ÚZEMNÍ PLÁN MĚSTA BRNA

Textová část odůvodnění Příloha č. 5
kapitola 19

VYHODNOCENÍ PŘIPOMÍNEK

b) Veřejná projednání Návrhu ÚPmB z roku 2020 (červen)

Vymezení dotčeného území: Brno Medlánky, návrhové plochy územních rezerv pro bydlení B-6

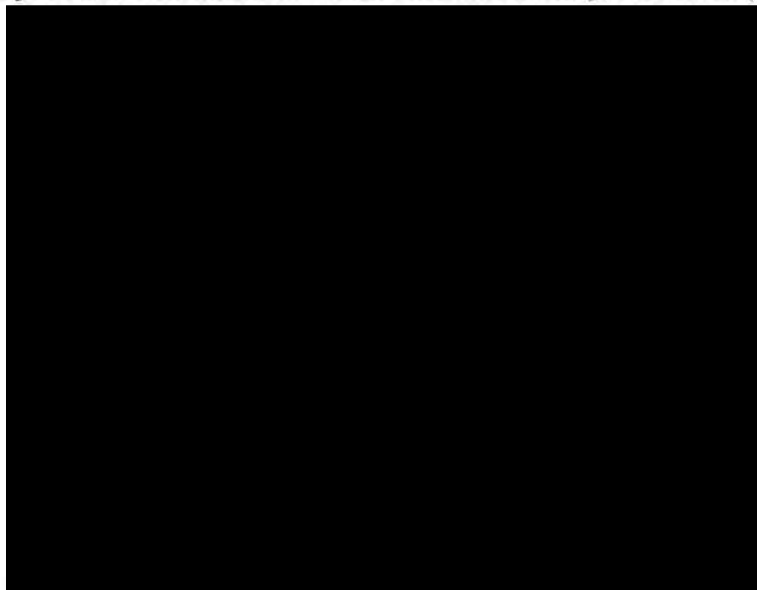
Přípomínka/Námítka proti Návrhu Územního plánu města Brna, jeho grafické i textové části

Námítka/ připomínka
